Kuusalu tee 5 kinnistu detailplaneeringu kooskõlastamata jätmine

Olete taotlenud Transpordiametilt korduvat kooskõlastust Harju maakonna Kuusalu valla Kuusalu aleviku Kuusalu tee 5 kinnistu detailplaneeringule (katastritunnus 35201:004:0230; edaspidi *planeering*)

Planeeringuga soovitakse luua eeldused kinnistu jagamiseks kaheks elamukrundiks.

Joonis 1. Väljavõtte planeeringu põhijoonisest

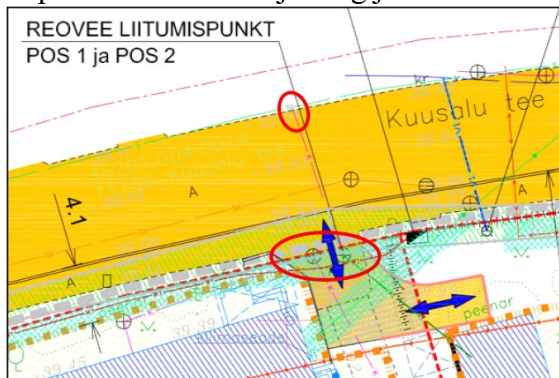
1. Planeeringu põhijoonisele kantud ristmiku nähtavusala parameetrite väärtused ei vasta normide lisa 1 tabel 18 ja lisa 2 joonisele 8. Palume korrigeerida joonist arvestusega, et olemasoleva ristumiskoha riigitee km 1,492 nähtavuskolmnurga mõõt on 3x80 m, kus 3 m on arvestatud riigitee katte servast ja haarad 80 m ulatuvad riigitee teljeni. Seletuskirja lisada nähtavuskolmnurkade kirjeldus (vt *joonis 1*).

Joonis 2. Väljavõtte planeeringu põhijoonisest

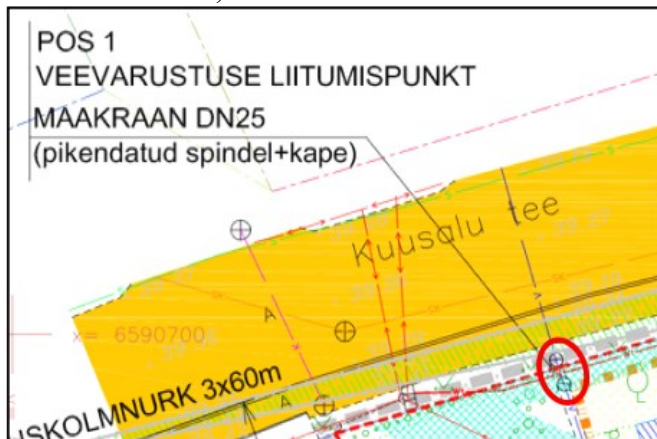
Planeeringu põhijoonisel näidatud lahendus ja seletuskirjas olev selgitus on vastuolus. Jooniselt nähtub, et antud asukohas on kaks reoveekanaliseerimise kaevu. Palume korrigeerida nimetatud vastuolu (vt *joonis 2*). POS 1 krundi reoveelahendus puudub. Lisaks

ei selgu jooniselt, kust saab alguse olemasolev kanalisatsioonitrass teisel pool riigiteed. Täpsustada seletuskirja ning joonisel näidatud lahendust.

Joonis 3. Väljavõtte planeeringu põhijoonisest

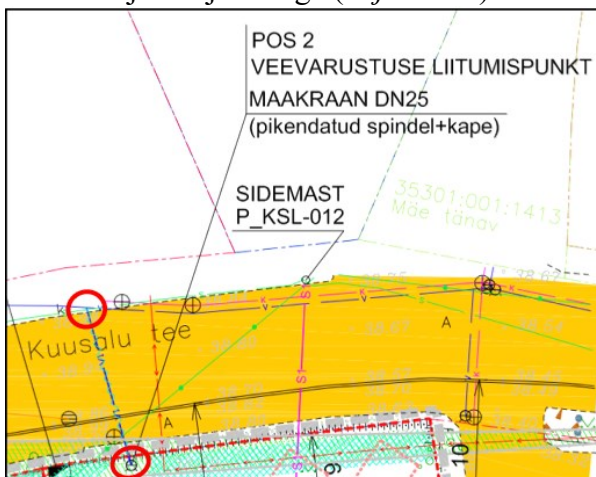
Jooniselt nähtub, et krundil POS 1 on kaks maakraani. Palume täpsustada. (vt joonis 3).

Joonis 4. Väljavõtte planeeringu põhijoonisest

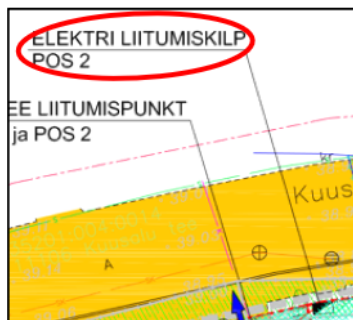
Jooniselt ei selgu, kas krundil POS 2 maakraan on kavandatava või olemasolev. Samuti ei ole arusaadav, kuidas on kavandatud olemasolevast ühisveevärgitrassist uue trassi liitumine. Palume korrigeerida põhijoonisel näidatud lahendust ning viia see vastavusse seletuskirjas kirjeldatuga (vt joonis 4).

Joonis 5. Väljavõte planeeringu põhijoonisest

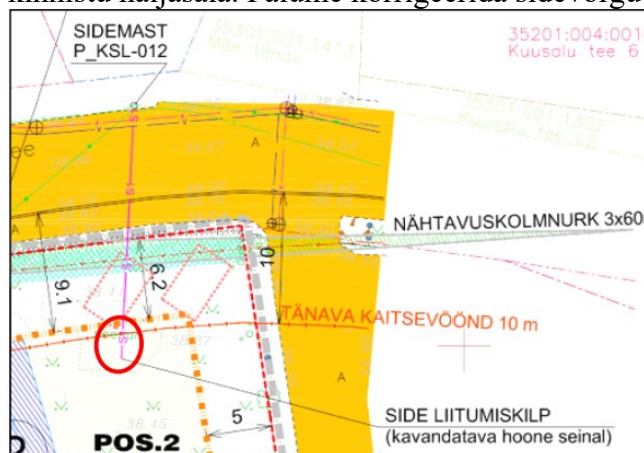
Jooniselt ei nähtu olemasoleva elektriõhuliini masti asukoht. Puudub kavandatava elektrimaakaabelliini lahendus, mida on kirjeldatud leppemärkide loetelus

Jooniselt ei selgu, et elektri liitumiskilp on kavandatav. Lisada selgitav tekst nii joonisele kui ka leppemärkide loetellu (sarnaselt teistele kavandatavatele tehnoorkudele; vt *joonis 5*).
